Plan de Prévention des Risques d'Inondation (PPRi) du bassin versant aval du Gardon Commune de Castillon du Gard

RAPPORT ET CONCLUSIONS DE LA COMMISSION D'ENQUÊTE

Rapport établi le 30 juin 2016

Emprise de la nouvelle zone inondée modélisée par Hydratec, à titre informatif

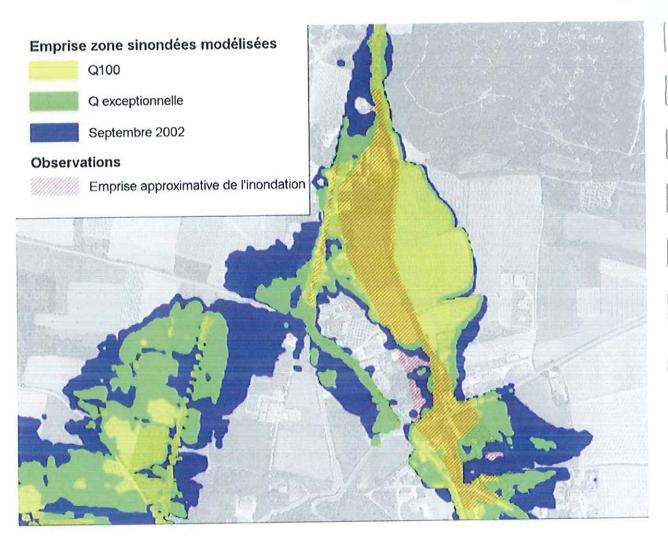
Cote mesurée	Modèle		Ecart	
	Scénario	Cote calculée		
	Septembre 2002	127,777	+ 20 cm	
127.57	Q100	127,35	- 22 cm	
	Q exceptionnel	127749	- 8 cm	
	Septembre 2002	127,46	+23 cm	
127.23	G100	127,04	- 19 cm	
	Q exceptionnel	127,18	• 5 cm

Sur la base de ces éléments, l'aléa de référence du PPRi sera cartographié à partir de la crue exceptionnelle modélisée. Cet aléa est moindre que celui soumis à l'enquête publique, proche des observations faites lors de l'événement de 2002 et supérieures à l'événement centennal modélisé.

Le rapport hydraulique du PPRi sera complété pour tenir compte de cet ajustement à la baisse de l'aléa.

<u>Carte A</u> Secteur du Mas de Raffin

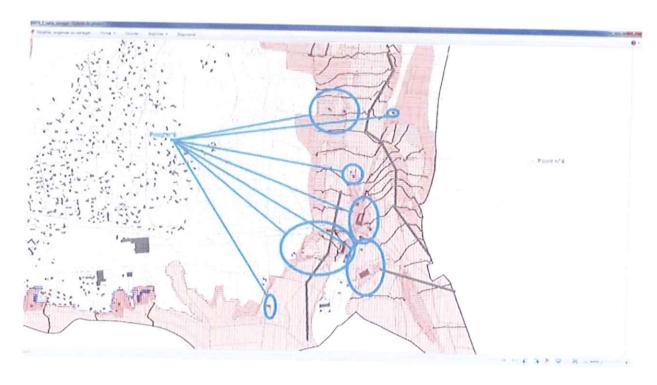
Nous émettons un avis défavorable sur ces secteurs pour les points suivants :

- Par rapport au niveau du sol, des relevés topographiques démontrent que des terrains se situent largement au-dessus du niveau des cours d'eau. De ce fait, certaines parcelles ne devraient pas être classées en zone inondable par ce projet PPRI.

Il conviendrait de revoir tous les secteurs en fonction de nos arguments et de redéfinir ou supprimer les aléas comme sollicité lors de nos nombreuses correspondances vos services de l'Etat.
